COMUNE DI MANCIANO

Oggetto: [ID: 11317] WEB-VIA FER-VIAVIAF00000041 - Nuova realizzazione di un parco eolico, denominato "Parco eolico di Manciano", per la produzione di energia elettrica da fonte rinnovabile di potenza complessiva di 50,4 MW, sito in Manciano e la relativa opera di connessione per l'immissione nella rete di trasmissione nazionale RTN.

Procedimento di VIA/PNIEC. Proponente: Gruppo Visconti Manciano S.r.l.

Allegato 1

INQUADRAMENTO CARTOGRAFICO CON CUMULO INTERVENTI

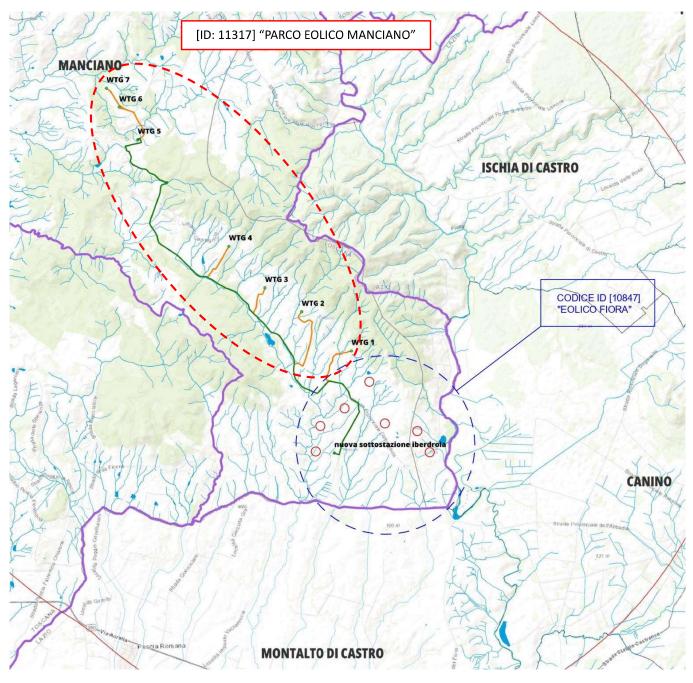
- cumula con altri progetti proposti in aree limitrofe, vedasi proposta di parco eolico da ubicare nel Comune di Manciano società proponente: Wind Italia S.r.l. codice procedura [ID: 9273], "EOLICO FIORA" da ubicare nel Comune di Manciano società proponente: Apollo Wind S.r.l. codice procedura [ID: 10847] e parco eolico da realizzare nei Comuni di Montalto di Castro e Canino società proponente: Sibilla Wind S.r.l. codice procedura [ID: 9588] nonché vari progetti di impianti agrovoltaici ubicati nelle aree limitrofe che andrebbero ad interessare

INQUADRAMENTO INTERVENTO SU ESTRATTO PLANIMETRIA VINCOLI PAESAGGISTICI SOVRAORDINATI

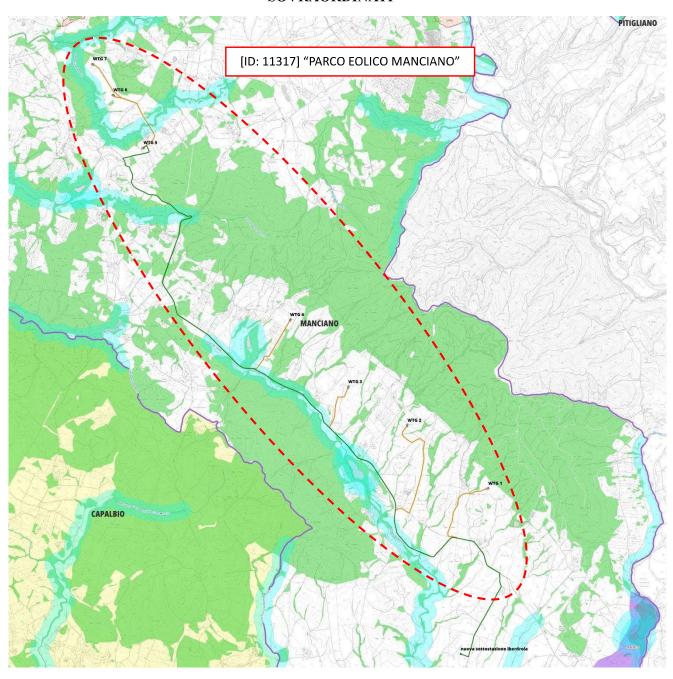
- contrasta con quanto disposto dall'art 20 c. 8 -c-quater del Dlgs 199/2021, in quanto non sembra essere rispettata la distanza di 3000 m <u>dai beni sottoposti a tutela ai sensi del decreto legislativo 22 gennaio 2004, n. 42</u> (incluse le zone gravate da usi civici di cui all'articolo 142, comma 1, lettera h), del medesimo decreto)

RAPPRESENTAZIONE DEL CUMULO DEGLI INTERVENTI SU ESTRATTO PLANIMETRIA VINCOLI PAESAGGISTICI SOVRAORDINATI

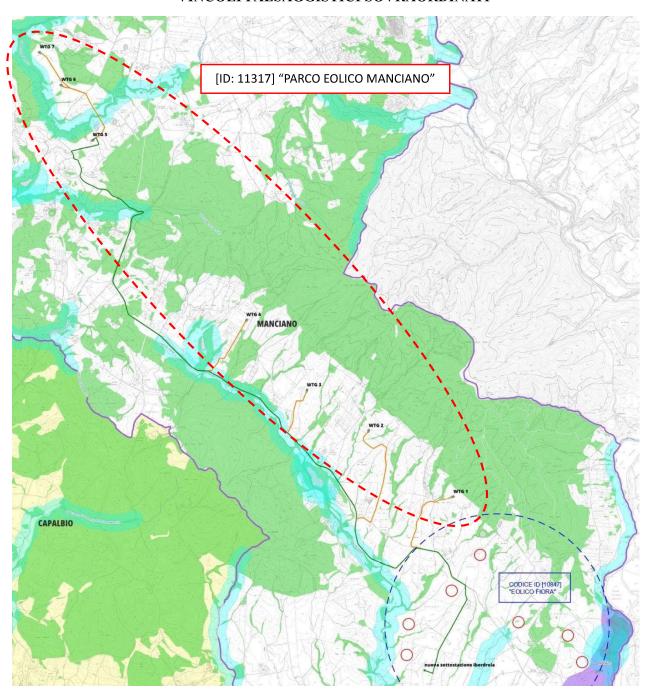
Areale dell'intervento e beni culturali interessati (art 142 Dlgs 42/2004) distanza verificata < 3.000 m.

Dalla planimetria sopra inserita si evince che tutti gli aerogeneratori sono ricompresi dentro l'area esclusa (non idonea) ai sensi art 20 comma 8 lettera c quater del Dlgs 199/2021

BASTA SOVRAPPORLI IN MODO IDONEO ED E' PALESE LA NON CONFORMITA' IN RELAZIONE AI DISPOSTI DI CUI ALL'ART. 20 COMMA 8 LETTERA C QUATER
